Mission régionale d'autorité environnementale  
CENTRE - VAL DE LOIRE

**Avis délibéré sur la  
Demande d'Autorisation Environnementale présentée par la  
société « Parc éolien de Vrigny » sur le territoire de la com-  
mune de Vrigny (45)**

N°MRAe CVL-2025-  
9732/A P

Localisation des habitations les plus proches des éoliennes  
(source : dossier de demande d'autorisation, Etude d'impact, version octobre 2025)

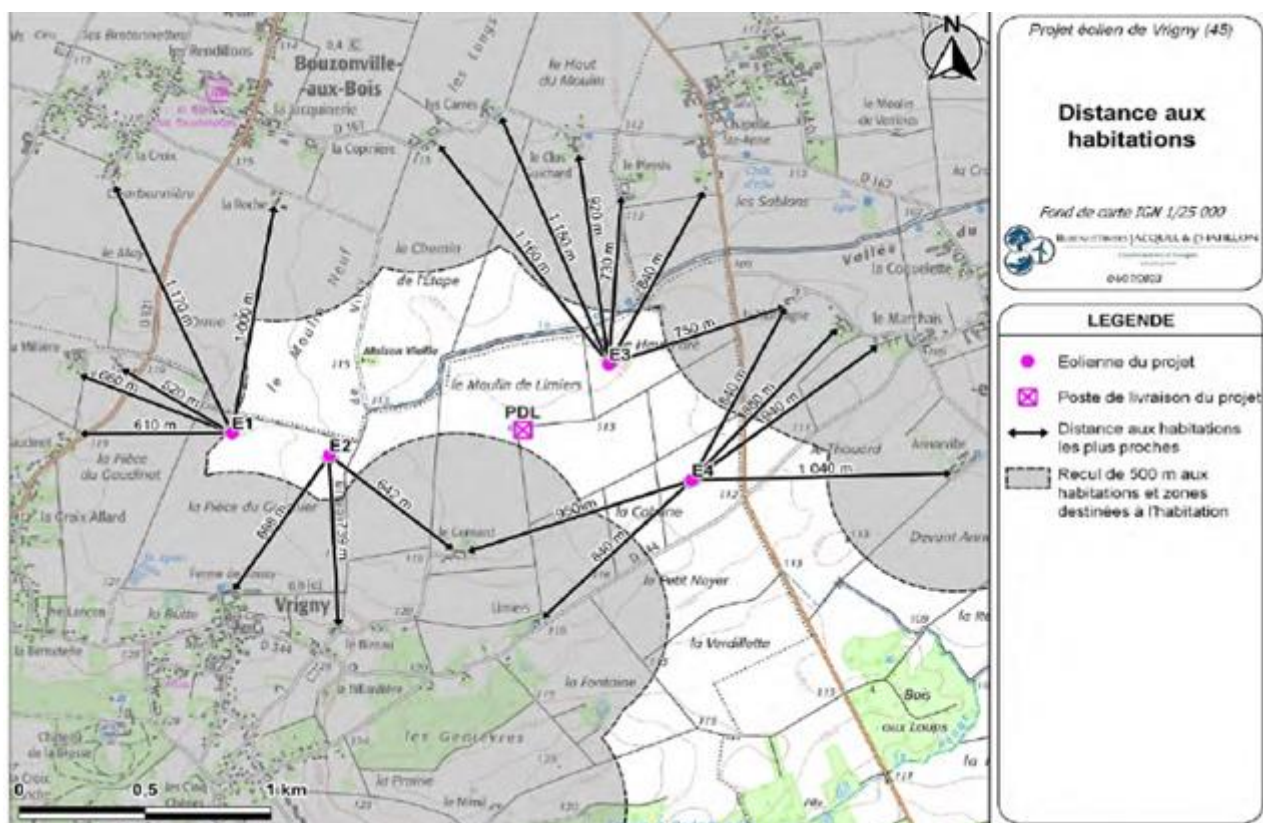
L'habitation la plus proche, la ferme isolée de l'Orme (Vrigny) est située à 520m de l'aérogénérateur E1, la distance minimale réglementaire de 500 m entre les aérogénérateurs et les zones et constructions à usage d'habitation est donc respectée.

Tracé potentiel de raccordement au poste source de Pithiviers-le-vieil  
(source : dossier de demande d'autorisation, Etude d'impact, version octobre 2025)

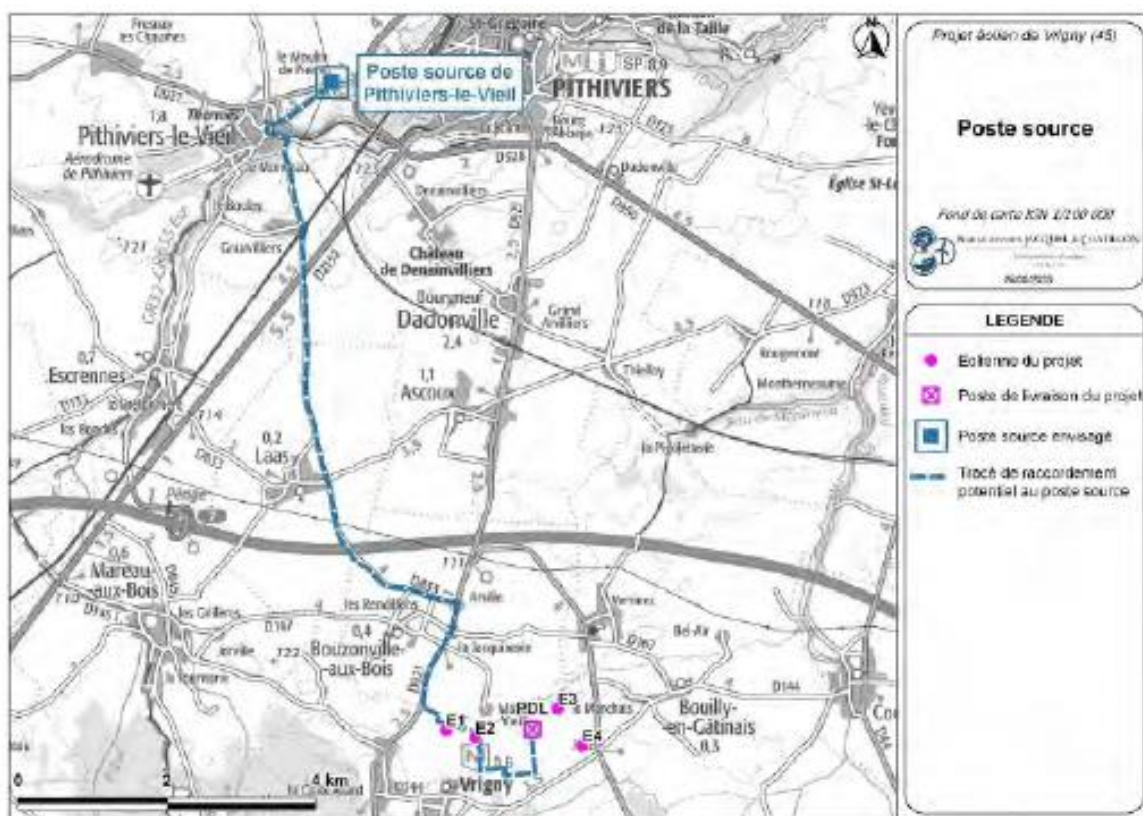
Le pétitionnaire présente brièvement les impacts liés au raccordement électrique externe. Il envisage la mise en œuvre d'un câble souterrain le long des routes existantes, les éoliennes seront par ailleurs raccordées entre elles par une liaison enterrée.

L'étude précise que l'option pressentie pour le raccordement est celle du poste source de Pithiviers le Vieil, situé à 9 km au nord du projet. Bien que le projet de raccordement du projet au poste source de Pithiviers le Vieil ne puisse être évalué précisément, un tracé prévisionnel du raccordement vers le poste source est présenté par le porteur en précisant qu'il se fera autant que possible en longeant les axes de communication existants afin de limiter les impacts.

L'autorité environnementale recommande de compléter l'étude d'impact par une évaluation des incidences des différentes modalités de raccordement du projet au réseau susceptibles d'être mises en œuvre.

Localisation des trois projets avoisinants au regard de l'implantation du projet de Vrigny et localisation des photomontages illustratifs

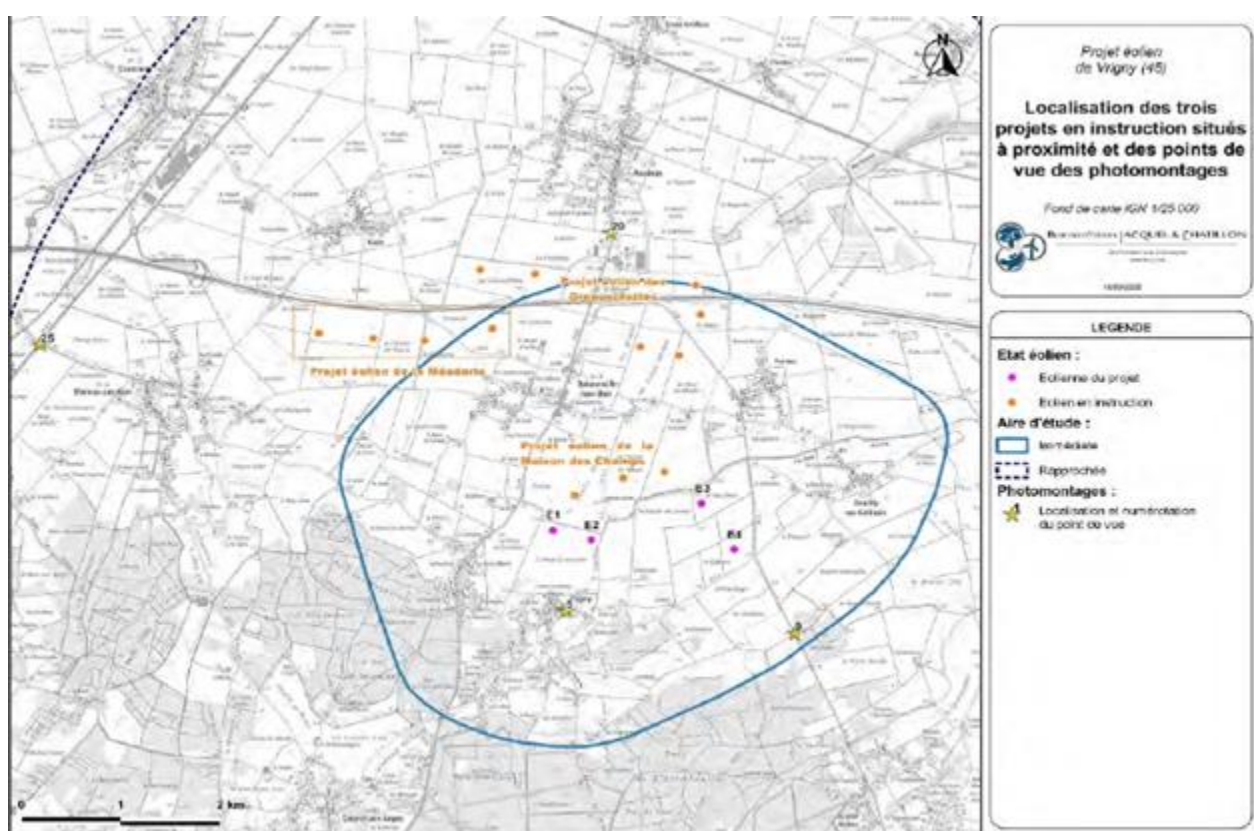
Le contexte éolien du projet prend correctement en compte les parcs en fonctionnement et autorisés mais intègre également une analyse des potentiels effets cumulés avec les trois autres projets en instruction sur le secteur.

D'autre part, bien que réglementairement non contraints, les quatre porteurs des projets actuellement en instruction sur la zone ont fait réaliser, en complément de leurs études paysagères respectives, une étude paysagère commune afin d'évaluer les effets cumulés de leurs projets, qui est répertoriée comme étant en annexe mais non présente dans le dossier. Suite à la réalisation de cette étude, le porteur de projet a harmonisé ses gabarits avec ceux du projet voisin de RWE en réduisant la hauteur en bout de pôle à 180m et a déplacé une de ses machines (E2). En l'absence de l'étude jointe au dossier, il est difficile de juger de la pertinence des modifications apportées.

**L'autorité environnementale recommande d'ajouter au dossier l'étude paysagère commune pour permettre de mieux appréhender le développement de l'éolien sur la zone et de présenter une synthèse des différents indices de saturation pour les communes proches (Bouzonville-aux-Bois, Laas et Mareau-aux-Bois).**
